Avis délibéré sur le projet hôtelier de l'Anse-Champagne

Commune de Saint-François (97180)

N° MRAe: 2025APGUA7

Procédure principale : demande de permis de construire

Figure 2 : Plan masse du projet (source étude d'impact page 19)

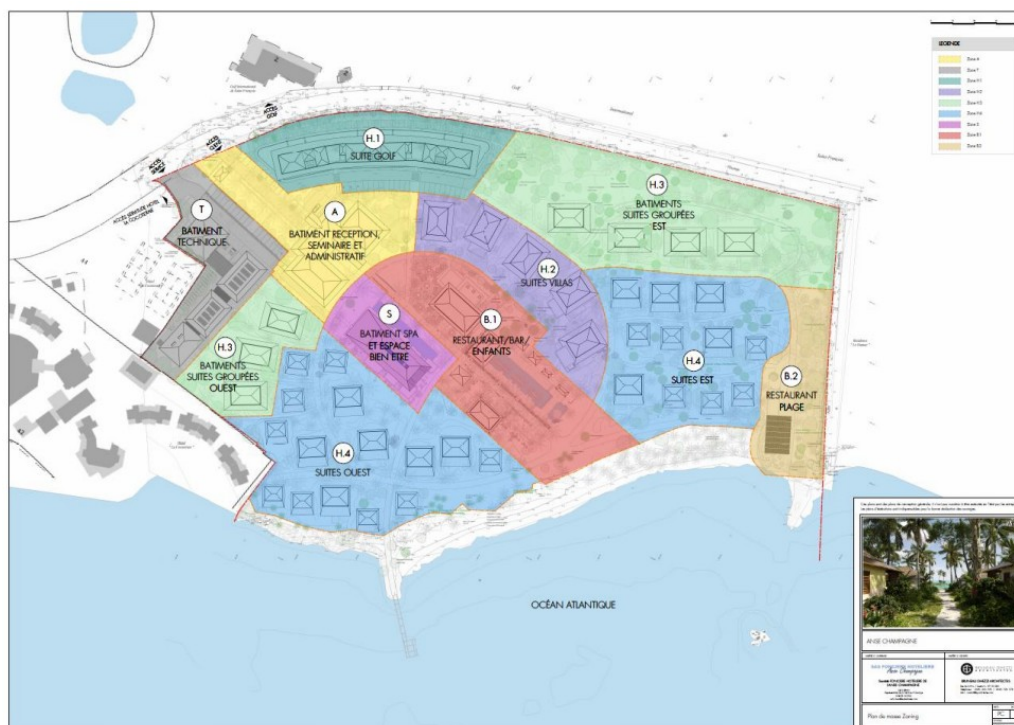
Pour la MRAe, la description du projet (pages 14 à 22) est insuffisante. Sur le plan masse, un ponton actuellement obsolète est dessiné. L'étude ne fait aucune mention sur ce point (demande d'autorisation Occupation Temporaire, etc.). Le dossier ne décrit pas non plus d'éventuels aménagements ou occupations temporaires de plage (transats...). En outre, un plan du chantier présentant le plan de circulation, les zones de stockage, la base de vie, fait défaut. Tous ces manquements ne permettent pas de cerner pleinement les impacts potentiels des phases travaux et exploitation.

Afin d'évaluer l'ensemble des impacts potentiel sur l'environnement, la MRAe recommande de compléter le descriptif du projet en présentant un plan du chantier et en indiquant les travaux sur la partie maritime qui sont nécessaires à l'exploitation du projet.

Figure 3 : Plan de servitude de passage (source étude d'impact, figure 99, page 19)

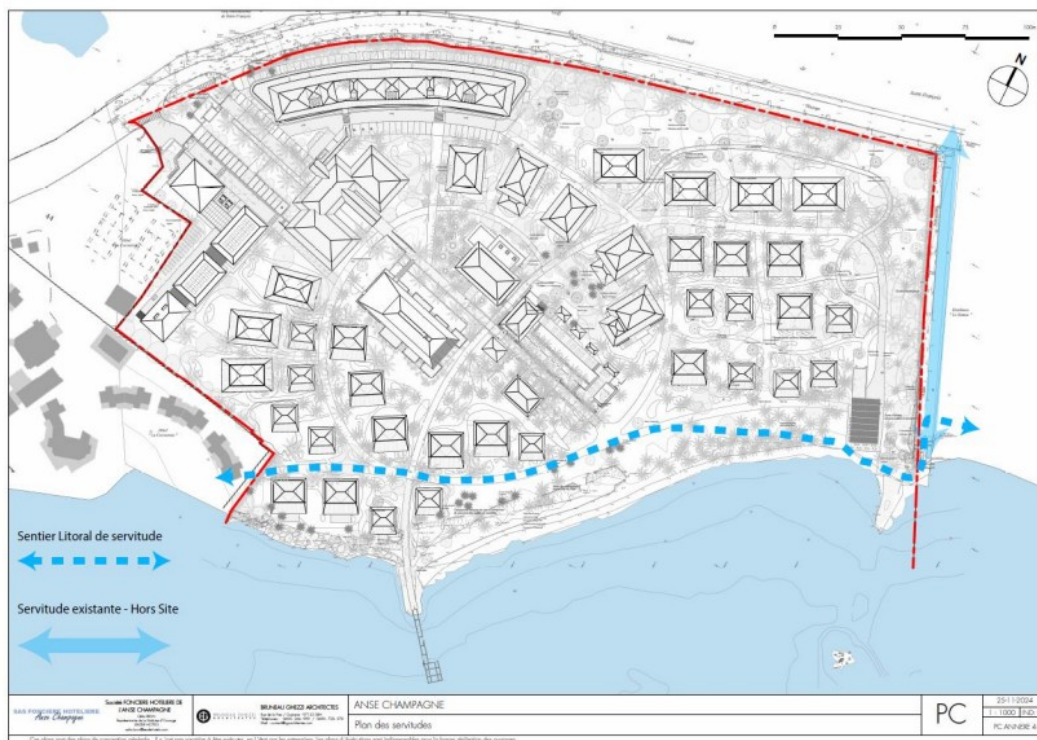
Par ailleurs, l'étude d'impact présente une servitude de passage qui longe le littoral sur le site du projet. Bien que la trace de cette servitude soit bien respectée, afin de garantir un accès public à tout le linéaire côtier, il sera nécessaire de veiller à ce que la parcelle ne soit pas clôturée en limite

du rivage. Cette remarque vaut notamment au niveau des 4 pavillons implantés au Sud-Ouest, au plus près de la mer et bénéficiant de jardins privés.

- **de compléter l'étude d'impact en analysant la compatibilité du projet avec le SDAGE 2022-2027 et le PGRI 2022-2027 de Guadeloupe ;**
- **d'expliquer les modalités de respect de la servitude de passage ou les actions mises en œuvre pour la respecter .**

Figure 4 : Côtes des plus hautes eaux suite à une pluie centennale sur la parcelle d'étude avec surcôte cyclonique en situation aménagée (Source : Étude risque inondation figure 39 page 43)

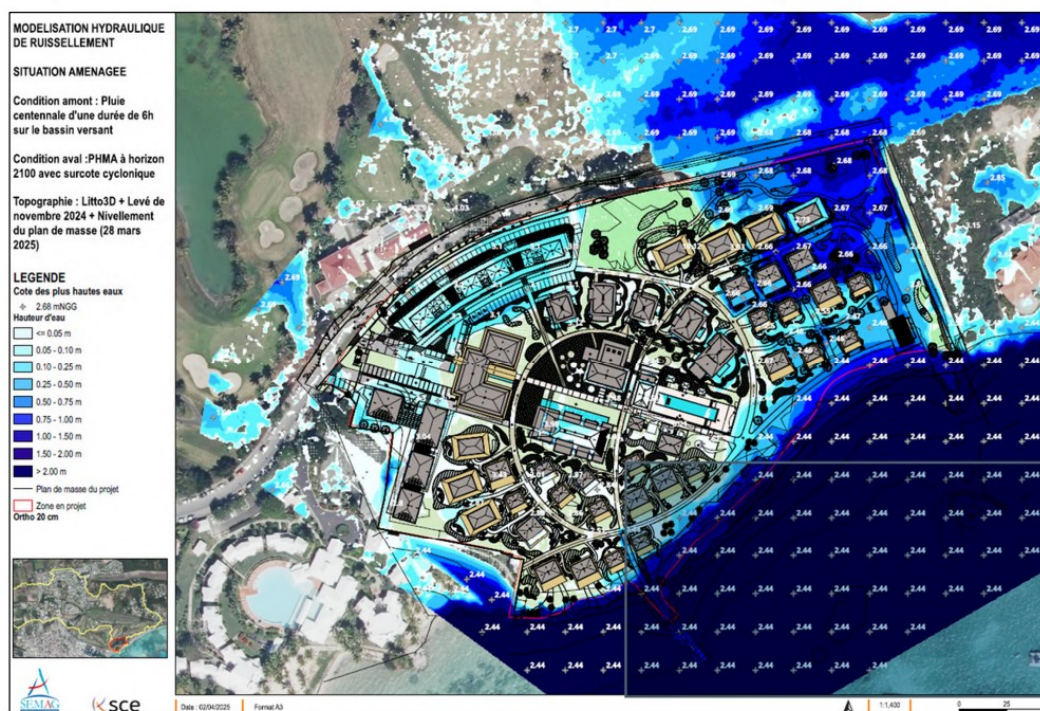
L'étude de risque inondation précise que l'implantation des bâtiments principaux doit se faire hors des zones inondables, et si cela n'est pas envisageable, au-dessus des cotes de références précisées (Figure 39, Étude de risque inondation).

Or 13 bungalows seraient concernés par la partie inondable à l'Est. Le rapport indique que durant l'exploitation, les estivants seront évacués en anticipation, les clients seront sécurisés dans les espaces communs (restaurants, hall, etc.) de l'hôtel situé à l'Ouest de la zone de projet.

- **Implantation des bâtiments principaux hors des zones inondables, et si cela n’est pas envisageable, au-dessus des cotes de références précisées plus haut (Figure 41). Tout aménagement sur les zones inondées peut modifier en partie l’axe des écoulements, ce qui aura un impact sur les hauteurs d’eau et vitesses d’écoulement ;**
